**DEPARTAMENTO DE DESARROLLO URBANO
E INFRAESTRUCTURA**

ORD. N° 4559 ,

MAT.: **PROVIDENCIA:** Art. 4° LGUC. Informa en relación a Res. AP-98/12 y en PE-44/14, sobre proyecto de calle Constitución N° 241.

Extracto de la Vifleta del Plano de Vialidad PRC donde se indica la Simbología pertinente.

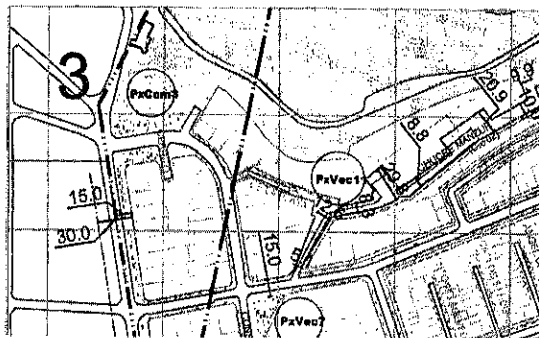
3. A mayor detalle, los propios Certificados de Informaciones Previas N° 1262/2014 y N° 1264/2014, analizados en nuestros anteriores oficios, consignan la **"vía" Chucre Manzur como CALLE PRIVADA,** sin información de los parámetros que incluye el respectivo Formulario, situación que ve corroborada por **el Plano que esa DOM adjunta a estos Certificados, en que se observa, además, que esta vía no tiene salida por uno de sus extremos.**

Asimismo, y de acuerdo a los antecedentes analizados, ha sido posible verificar, que el artículo 2.2.03 - Cuadro N° 03 de la Ordenanza Local del Plan Regulador Comunal, Red Vial Comunal Estructurante, dispone que la "vía" Chucre Manzur está clasificada como vía **"Colectora Comunal"**, clasificación inexistente en la normativa conformada por la LGUC y su Ordenanza General, **estableciéndose un ancho entre Líneas Oficiales de 0 m, y el ancho propuesto Variable,** señalándose en las Observaciones, **"Apertura de ancho variable según plano PRCP 2007 - L 1/4"**.

El referido Plano de Vialidad grafica la **Línea Oficial de Apertura,** con el color que identifica tal situación, para la **"vía" Chucre Manzur,** en su intersección con calle Antonia López de Belío, **con un ancho de 5,1 m** y en su intersección planimétrica con Fernando Márquez de La Plata, **con 12,6 m., lo que de conformidad al artículo 2.3.2 de la OGUC, califica como Pasaje en prácticamente el 100% del largo del tramo indicado,** coincidente con el costado de la manzana en que se inscribe el predio del proyecto, y que usted informa sería la vía que habilitarla a éste. A continuación, se reproduce el área en cuestión del Plano de Vialidad mencionado a continuación.

De manera tal que, no basta que la vía **Chucre Manzur** esté clasificada en la Ordenanza del Plan Regulador Comunal con una categoría determinada, sino debe estar materializada con el perfil correspondiente a la vía que exige el artículo 2.1.36 de la OGUC para la escala pertinente, situación que como ya se dijo, no se cumple, **con el agravante que además esta vía está consignada en los Certificados de Informaciones Previas como una Vía Privada**, por lo que mal podría el propietario solicitar que la Escala del Equipamiento de su proyecto, fuera habilitada por esta.
